**徳島市一般廃棄物中間処理施設
建設予定地における災害リスクと
対策に関する検証結果報告書**

**令和7年2月
徳島市**

二次元 FEM 解析による変位量解析結果図

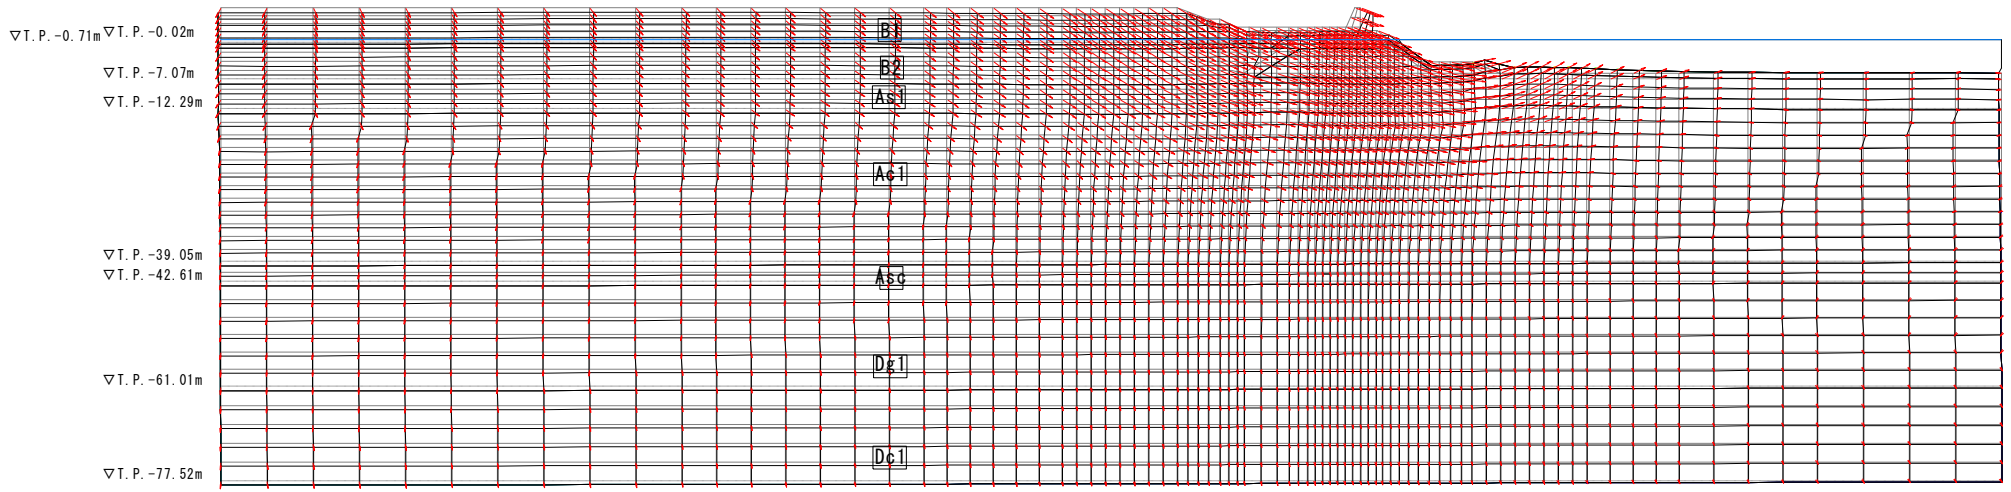
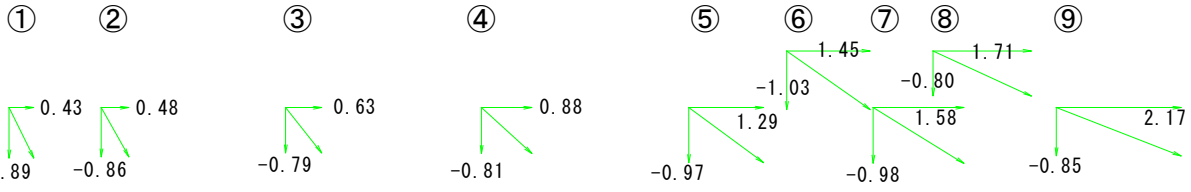
地盤解析業務として、盛土載荷による沈下量の計算、L1 および L2 地震波に対する地震応答解析と液状化の予測・判定が行われた。沈下量の計算では、盛土中央部における最終沈下量は 0.49m、90%圧密に要する日数は 548 日との予測結果が報告されている。液状化の予測・判定については、粒度による判定では対象とした全地点で液状化の可能性があるとして判定された。ただし PL 値による判定では、2 か所が液状化危険度が「高い」とされる PL=5～15 となり、3 か所が液状化危険度が「低い」とされる PL=0～5 となった。2次元 FEM による変形解析では、L1 地震動で 0.36m の沈降と合わせて最大 1.49m の沈下と 0.1m 程度の海側への側方変位が予測された。一方 L2 地震動に対しては、1.18m の沈降と合わせて最大 2.56m の沈下と 0.43～1.71m の海側への側方変位が予測された。

以上の予測結果から示されるように、盛土施工や地震によって相応の地盤の変形が生じると予測されている。一方、当該施設は高い煙突や大型機器類、多数のプラント配管など、不同沈下や相対的な変位に対する許容値が厳しい施設と思料される。沈下に対しては、地盤改良や適切な基礎工法を採用することにより対応が可能だろう。しかしながら地震時に施設全体の広い範囲にわたり側方流動を抑えることは難しい。ある程度の側方流動の発生は許容できるよう、施設をブロック化して設備間の相対変位を抑制する部分と、ブロック間の結合をフレキシブルな構造とし相対変位を許容できる部分に分けた構造とするなど、当該施設の設計も含めて合理的な対策方法の採用が必要である。

- 1 細粒土層である B2 層および Ac1 層であっても、地震動による繰り返し載荷により過剰間隙水圧が発生すれば、その結果有効応力が低下しせん断抵抗も減少し、変形が発生する。砂層に比べて細粒土層では透水性が低いため、その過剰間隙水圧の消散には時間が必要となる。地震後数カ月から数年にわたり、過剰間隙水圧の消散に伴う圧密沈下が発生する可能性がある。これらの対策方法としては、たとえば SCP や圧密促進工法等による B1 層から Ac1 層までの密実化が有効である。
- 2 地表面での変位が大きくとも、支持層と想定される地下 50m 以上では L2 地震であっても変位はほぼないとのことであった。それにより杭は先端部が固定され上部が側方に変

位する。そのため、地震時に杭には大きな横荷重が作用する可能性がある。

図 マリンピア沖洲の最大浸水深分布 (4つの内閣府モデルの最大包絡). 標高と水位はT.P.基準である.

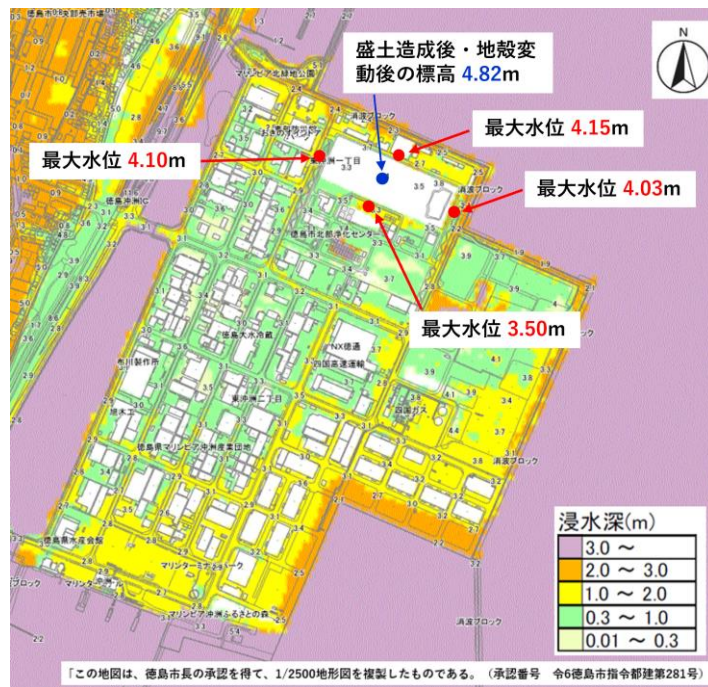
マリンピア沖洲では地震発生後約 50 分後から浸水が始まる。この地域では道路に沿って津波が浸水し、およそ 20 分後 (地震発生後 1 時間 10 分後) に最大の浸水となる。南東側の岸壁付近の浸水深の最大は 2~3m、南東部分の陸上では浸水深 1~2m が予測される (図)。また、処理施設の南側の最大浸水深は 0.93m (東京湾平均海面 (T.P.) を基準として 3.50m) で、北側ではやや高いが 1.37m (T.P. 基準で 4.15m) である。

処理施設の盛土造成かつ地震による地殻変動を考慮した地盤高は標高 (T.P. 基準) 4.82m であり、周辺地域の津波最大水位より高い (図)。少なくとも本計算条件においては、南海トラフ地震による津波の浸水は発生しない。また、盛土の四辺に 1/2.7 の勾配をつけているが、津波がそこをせり上がることもなかった。マリンピア沖洲地域の津波の浸水は道路に沿って、20 分かけて、地区内の道路を覆うように進むため、流速もさほど大きくない。このため、津波による洗堀が大規模に発生するとは考えにくい。
